ECE/TRANS/WP.29/2008/96
24 July 2008

Предложение по дополнению 4 к поправкам серии 02 к Правилам № 46
(Устройства непрямого обзора)

Представлено Рабочей группой по общим предписаниям, касающимся
безопасности*

Рис. 2: Пример устройства испытания на изгиб для зеркала заднего вида

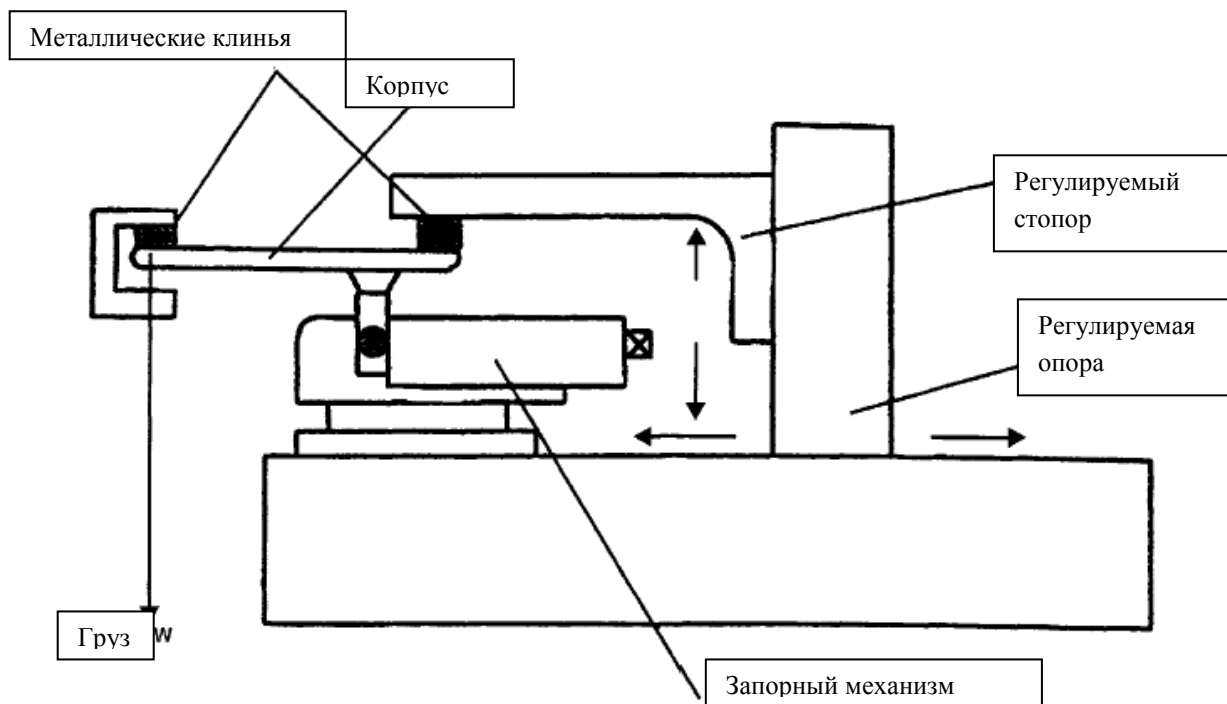
"6.1.3.2.3 Испытание прикрепленного к штоку защитного корпуса на изгиб (класс VII)

6.1.3.2.3.1 Описание испытания

Защитный корпус горизонтально устанавливается на испытательном устройстве таким образом, чтобы можно было плотно затянуть натяжные регулирующие болты опоры приспособления. В направлении, определяемом наибольшим размером корпуса, край, максимально приближенный к точке крепления регулирующих болтов к опоре, фиксируется жестким стопором шириной 15 мм, охватывающим корпус по всей ширине.

Другой край корпуса помещается в стопор, идентичный описанному выше и обеспечивающий возможность приложить к нему заданную испытательную нагрузку (рис. 2). Край корпуса, противоположный краю, к которому прикладывается сила, может не удерживаться в определенном положении, а плотно фиксироваться, как показано на рис. 2.

6.1.3.2.3.2 Испытательный груз имеет вес 25 кг, и испытательная нагрузка прилагается в течение одной минуты".

Рис. 10: Поле обзора зеркал класса VII"

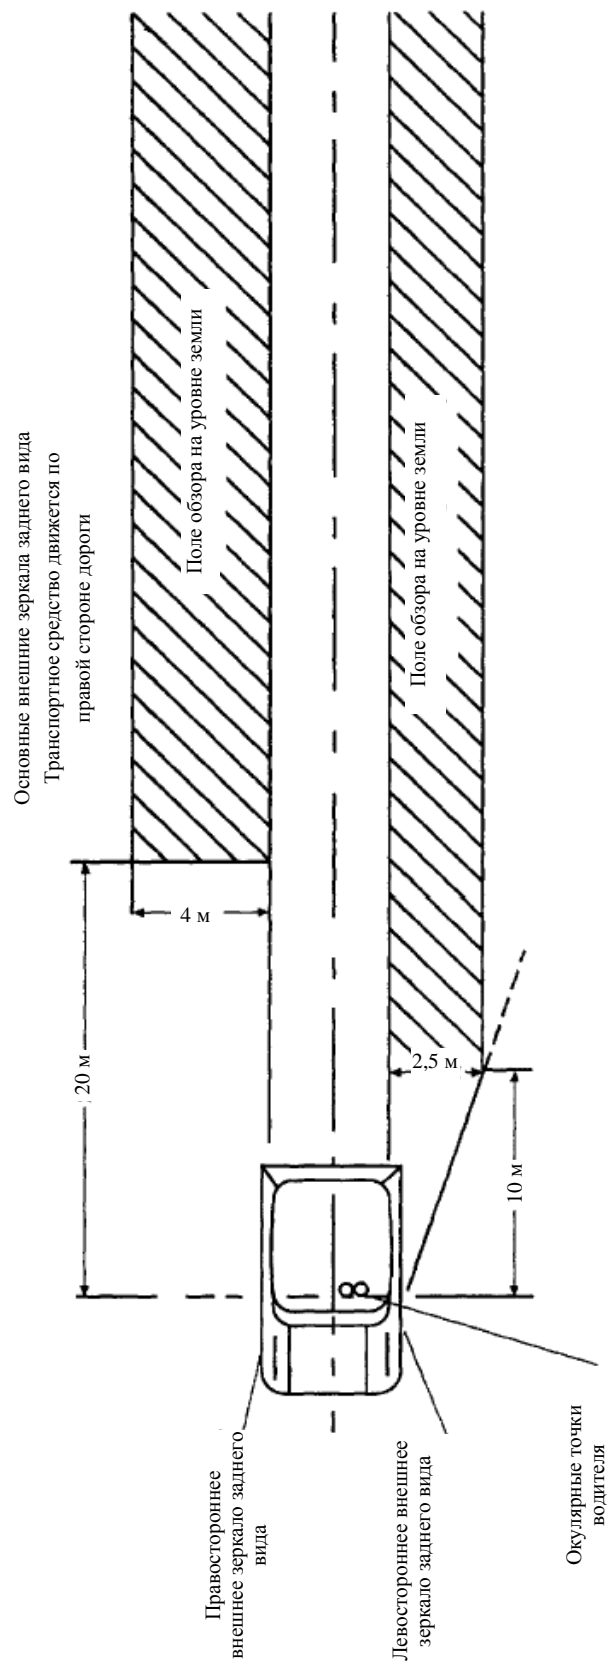
"15.2.4.7 Зеркало категории L (класс VII)

15.2.4.7.1 Внешнее зеркало заднего вида со стороны водителя

Поле обзора должно быть таким, чтобы водитель мог видеть по крайней мере часть ровной и горизонтальной дороги шириной 2,5 м, ограниченную плоскостью, параллельной средней продольной вертикальной плоскости и пересекающей самую крайнюю точку транспортного средства со стороны водителя этого транспортного средства от горизонта до расстояния 10 м позади окулярных точек водителя (см. рис. 10).

15.2.4.7.2 Внешнее зеркало заднего вида со стороны пассажира

Поле обзора должно быть таким, чтобы водитель мог видеть по крайней мере часть ровной и горизонтальной дороги шириной 4 м, ограниченную плоскостью, параллельной средней продольной вертикальной плоскости и пересекающей самую крайнюю точку транспортного средства со стороны пассажира от горизонта до расстояния 20 м позади окулярных точек водителя (см. рис. 10).
